Nouă notificare de siguranță în teren
Corecție urgentă a dispozitivelor medicale - Defecțiuni ale cablului
de prehensor pe instrumentele reutilizabile da Vinci X și Xi cu fălci
(ISIFA2024-09-C)

Corecție urgentă a dispozitivelor medicale - Defecțiuni ale cablului de prehensor pe instrumentele reutilizabile da Vinci X și Xi cu fălci (ISIFA2024-09-C)

Figura F: Locația codului de articol și a versiunii pe cutia de instrumentului

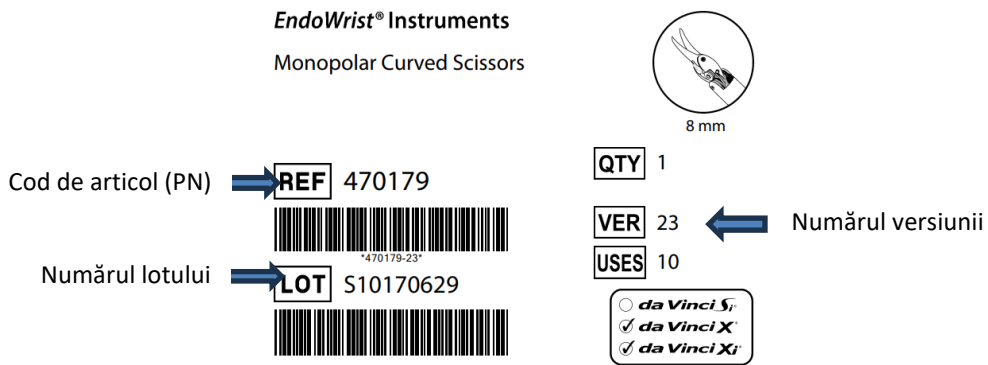
Tabelul A2: Informații actualizate despre produs – Tabelul de mai jos oferă informații despre codurile de articol în care a fost implementat produsul actualizat. Consultați coloana „Versiune actualizată a produsului” pentru informații despre **versiunea produsului** care are actualizarea.

Vă rugăm să vizualizați fotografiile de mai jos cu numărul versiunii de pe cutia instrumentului (Figura F), precum și carcasa instrumentului (Figura G).

Figura G: Locația codului de articol, a lotului și numărului versiunii pe carcasa instrumentului

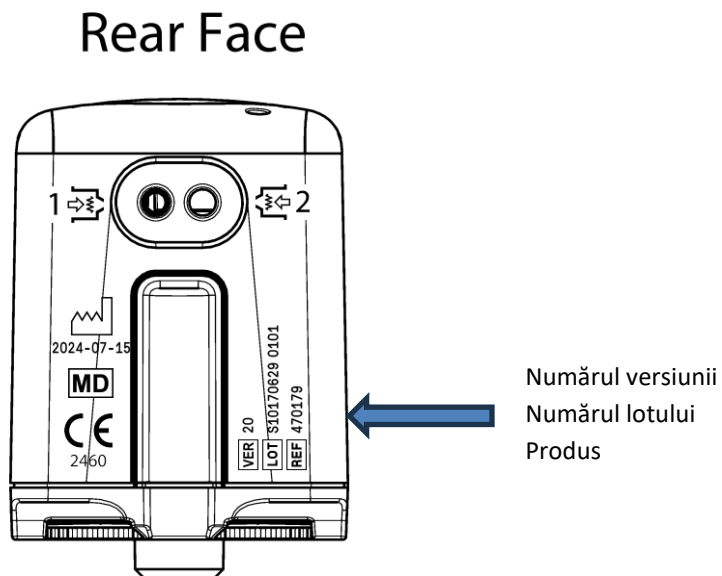
* Pentru PN471309 și PN471296 actualizările pentru reducerea defecțiunilor cablurilor de prehensor au fost implementate pe o versiune anterioară care poate fi identificată prin numărul de lot menționat în Tabelul A2. Ultimele 6 numere ale numărului de lot implică data fabricării instrumentelor. Formatul datei este modelat pe baza „AAMMZZ”. Consultați Figura E pentru un exemplu. Toate loturile construite după data produsului afectat identificat în Tabelul A2 conțin produsul actualizat.

Figura H: Cablu rupt

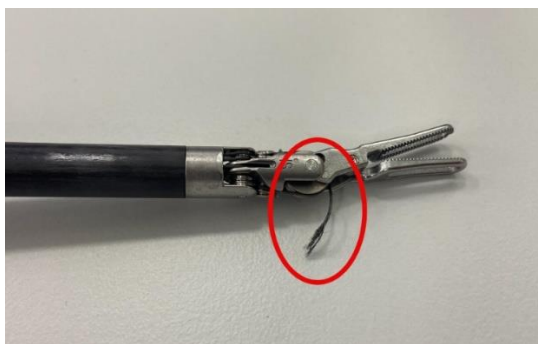
Înainte de utilizare, inspecțiați vizual toate instrumentele pentru cabluri rupte sau zdrențuite conform figurilor H și I de mai jos
